Main job			
<b>AUTORITA' PORTUALE DI BRINDISI PORTO DI BRINDISI</b>			
Customer	Project level	Nr.	
 <p><b>AUTORITA' PORTUALE DI BRINDISI</b></p>	<b>PROGETTO ESECUTIVO</b>	<b>NI02</b>	
	Job title	Code	
 <p><b>S.J.S. Engineering s.r.l.</b> Roma (00187) Via XX Settembre, n. 89 Civitavecchia RM (00053) Via Aurelia Nord, 8 Taranto (74100) Via Lacaita, n. 29</p> 	CONSOLIDAMENTO DELLA BANCHINA DEDICATA ALL'AMMIRAGLIO MILLO, DELLE BANCHINE DEL MONUMENTO AL MARINAIO E DEL CANALE PIGONATI  <b>LOTTO I: CONSOLIDAMENTO DELLA BANCHINA DEDICATA ALL'AMMIRAGLIO MILLO</b>	<b>113NI02DMML-00</b>  Progettista Responsabile <b>Dott. Ing. M. Lentini</b>  Designers <b>Dott. Ing. D. Mancarella, Ph.D</b> <b>Dott. Ing. M. Filippone</b> <b>Dott. Ing. B. Lentini</b> <b>Dott. Ing. M. Mele</b> <b>Dott. Arch. A. Adamo</b> <b>Ing. M. Capita</b>	
	Subtitle	File name	
	<b>RELAZIONE DI ACCOMPAGNAMENTO in riscontro alle raccomandazioni del C.T.A. con Voto n. 87 nell'adunanza del 28/05/2010 e del Ministero per i Beni e le Attività Culturali con nota prot. n. 9243 del 08/06/2010</b>	NI02 - MILLO - Relazione di Accompagnamento REV00 09GD.docx

La S.J.S. Engineering è risultata aggiudicataria dell'appalto di servizi relati

Figura 3: Drenaggio realizzato mediante contenimento delle iniezioni con sacco otturatore – Prospetto

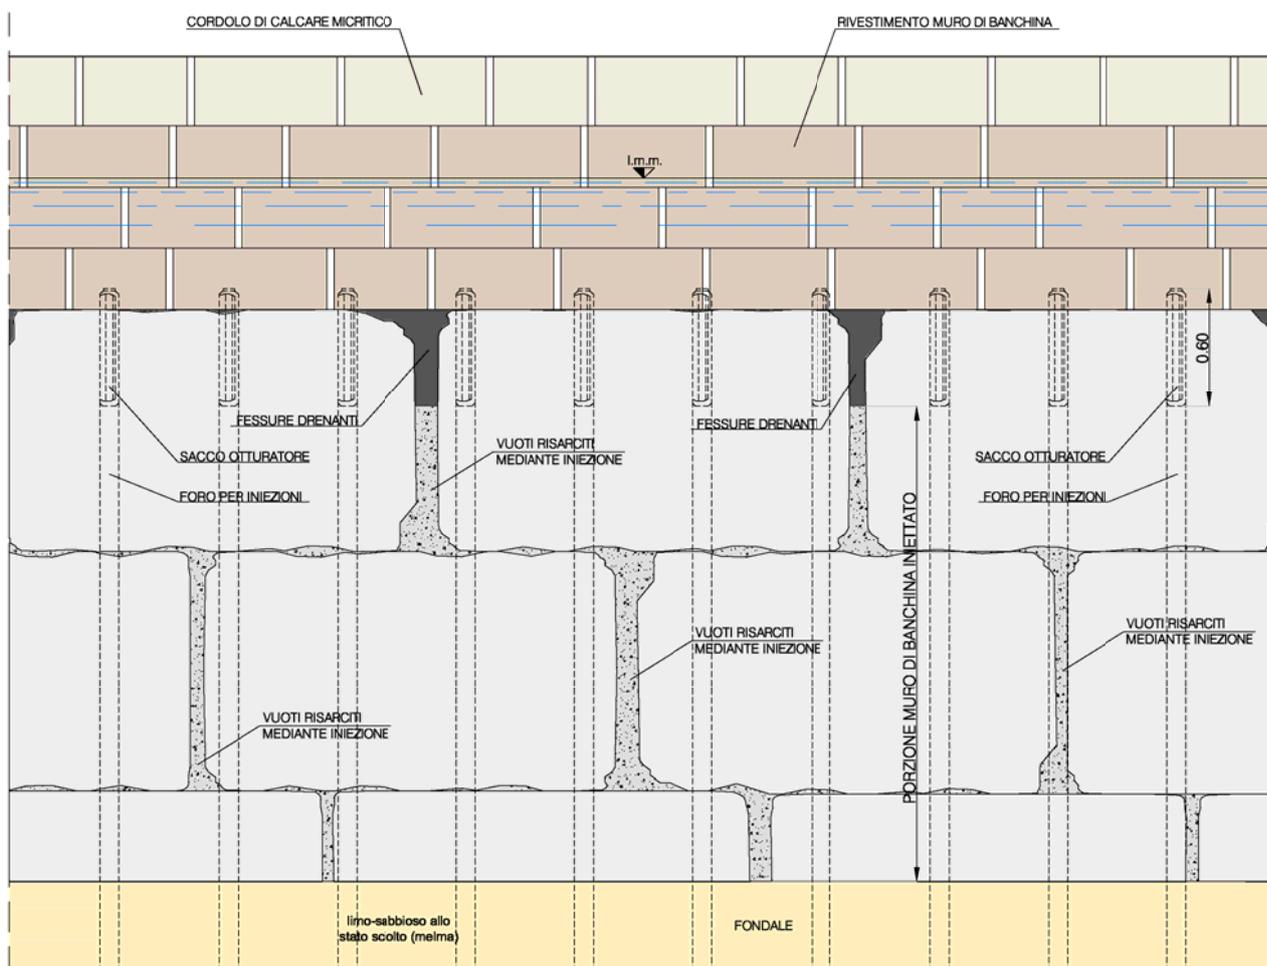
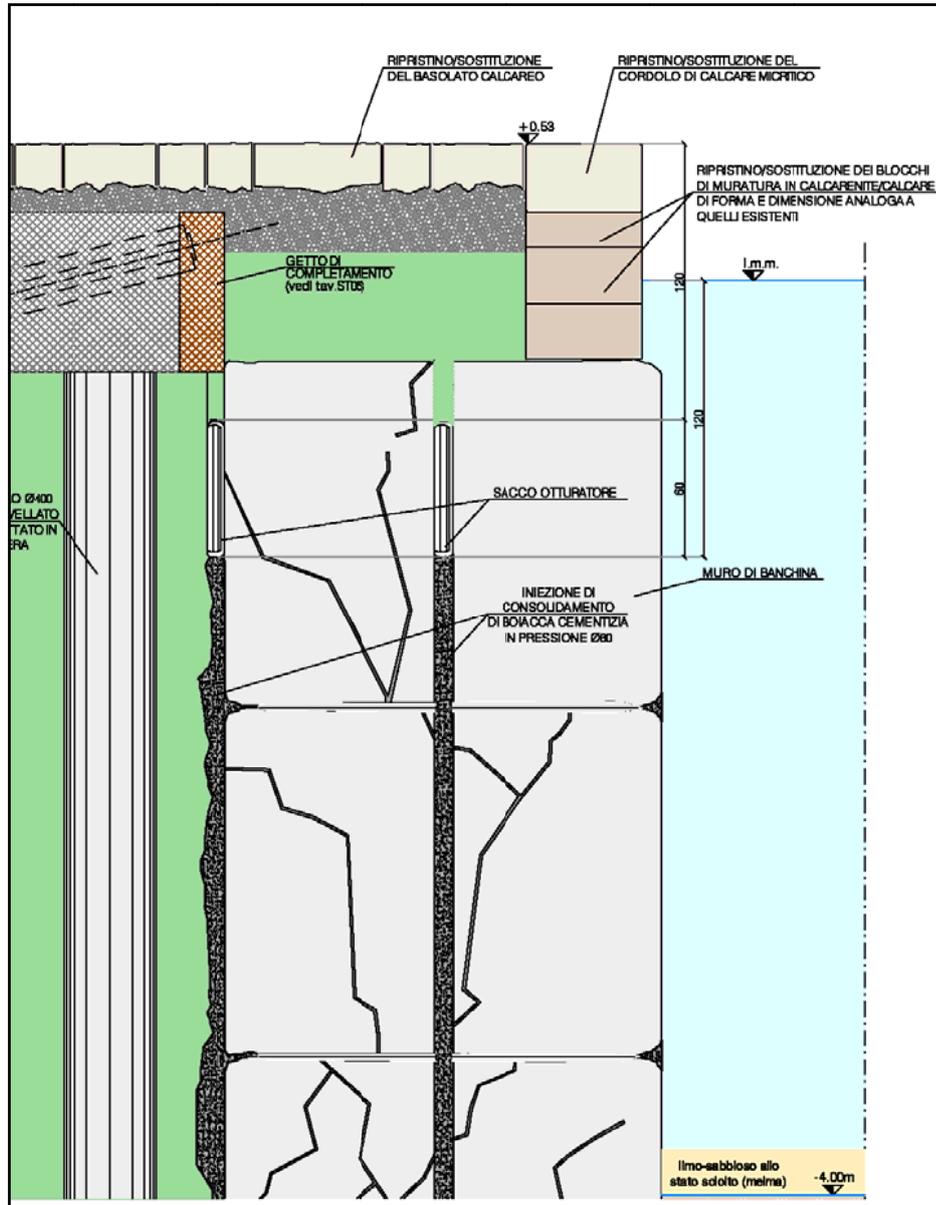
***“Le opere di ristrutturazione adottate comportano una sigillatura abbastanza ermetica tale da non consentire un agevole drenaggio, pertanto si raccomanda di utilizzare utili accorgimenti al riguardo”***

La terza soluzione analizzata propone semplicemente interrompere le iniezioni previste in progetto per il consolidamento del muro ad una profondità tale da consentire, come già avviene, il drenaggio naturale del muro di banchina, attraverso le fessure già presenti sul muro stesso.

Il sistema che si adotta per impedire che le iniezioni intasino le porzioni sommitali del muro, deputate al favorire il drenaggio del terrapieno, consiste nel predisporre in foro un sacco otturatore. La funzione di tale sacco, realizzato in tessuto non tessuto, è quella di occludere il foro durante l'iniezione, in modo tale in modo tale che le malte non risalcano nel foro di iniezione oltre la quota di base del sacco stesso. La pressione relativamente bassa con cui verranno effettuate le iniezioni faranno sì, inoltre, che le malte non risaliranno significativamente oltre la quota di base del sacco di chiusura. Questa soluzione viene tipicamente adottata per confinare la formazione dei bulbi durante le iniezioni dei tiranti.

Sulla base dell'analisi comparativa effettuata è risultata significativamente favorita la soluzione di drenaggio basata sull'incompleto intasamento delle iniezioni di consolidamento.

Si è pertanto deciso di adottare, in sede di realizzazione dei lavori, un semplice accorgimento tecnico che consiste semplicemente nell'interrompere le iniezioni previste in progetto per il consolidamento del muro, ad una profondità tale da consentire, come già avviene, il drenaggio naturale del muro di banchina, attraverso le fessure già presenti sul muro stesso. Il sacco otturatore deve semplicemente essere installato in maniera da avere la base ad una profondità pari a - 1 sotto il l.m.m. Gli elaborati progettuali sono stati conseguentemente aggiornati (Relazione Tecnica Generale, Elaborati Grafici ST, Elenco Prezzi, Analisi dei Prezzi, Computo Metrico, Capitolato Speciale, Incidenza Manodopera).

Figura 8 – Collegamento della trave di coronamento al muro di banchina

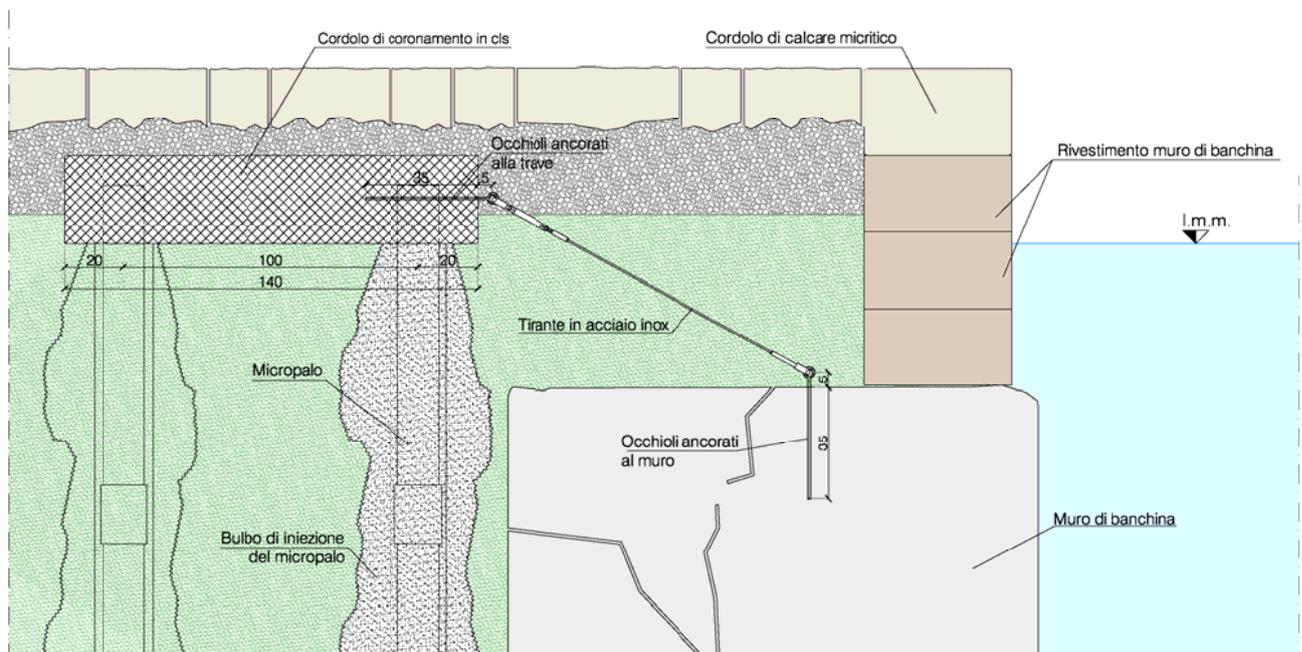
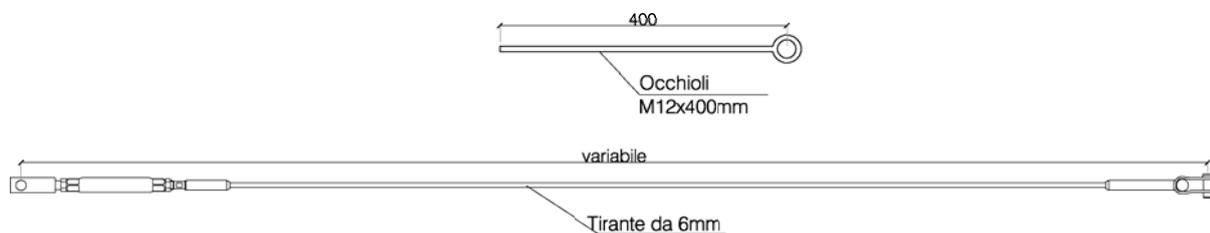
***“Al fine di una maggiore stabilità della banchina a gravità si raccomanda di realizzare opportuno collegamento tra le travi di coronamento dei micropali e la struttura della banchina stessa”***

Ad ogni modo, in osservanza alla suddetta prescrizione contenuta nel voto 87 del C.T.A. dell'adunanza del 28/05/2010 si è individuata una soluzione che, pur preservando gli obiettivi, non penalizza eccessivamente l'economia dell'intervento.

L'intervento consiste nella fornitura e posa in opera di un cavo in acciaio inossidabile, in grado di garantire, a rottura, un tiro di 30 kN, ad interasse 2 m, in modo tale da connettere e tirantare il masso di sommità del muro di banchina, come eventuale cautela rispetto allo scorrimento.
